**REACTIENOTA INSPRAAK EN OVERLEG  
BESTEMMINGSPLAN MONNICKENDAM - BREDE  
SCHOOL SCHOLENEILAND**

**Code 1312105 / 14-10-14**

*Figuur 1. Bouwvlak van de nieuwe school (vette zwarte lijn) met daaronder de contouren van de oude school*

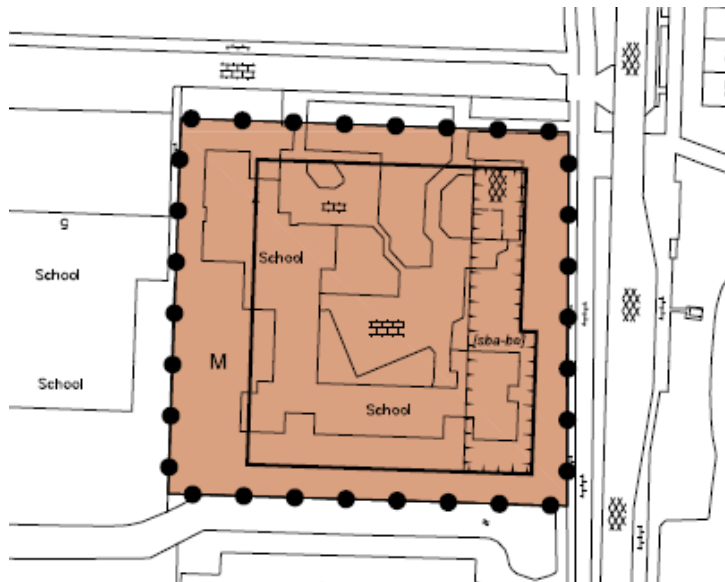
Bij het geluidsonderzoek zijn geen meetresultaten opgenomen voor de Pierebaan 5, het schoolgebouw van het BNC.

In het aangepaste akoestisch onderzoek is een rekenpunt opgenomen voor het schoolgebouw van het BNC. Vanwege de spelende kinderen op het schoolplein is ter plaatse van het BNC sprake van een langtijdgemiddelde geluidsbelasting van 53 dB(A) en een piekniveau van 73 dB(A) in de dagperiode. Stemgeluid wordt niet meegenomen voor de toetsing in het kader van het Activiteitenbesluit.

In het kader van een goede ruimtelijke ordening moet wel een afweging plaatsvinden ten aanzien van stemgeluid. Wanneer ook het stemgeluid wordt meegenomen, ontstaat een langtijdgemiddelde geluidsbelasting van 66 dB(A) en een piekniveau van 86 dB(A). De gemeente stelt zich op het standpunt dat in dit geval sprake is van een goede ruimtelijke ordening, omdat:

- Op basis van het geldende bestemmingsplan ook een basisschool op deze locatie mogelijk is;
- Ten opzichte van de voormalige school ligt het bouwvlak verder van het BNC, waardoor met het nieuwe bestemmingsplan meer afstand tussen beide scholen ontstaat (zie onderstaande figuur);
- Bij de vormgeving van het gebouw optimaal rekening is gehouden met de omliggende woningen. Woningen worden gezien als meer hinder dan de naastgelegen school (zie ook de Wet geluidhinder);
- Overlast vanwege stemgeluid blijft beperkt tot enkele momenten per
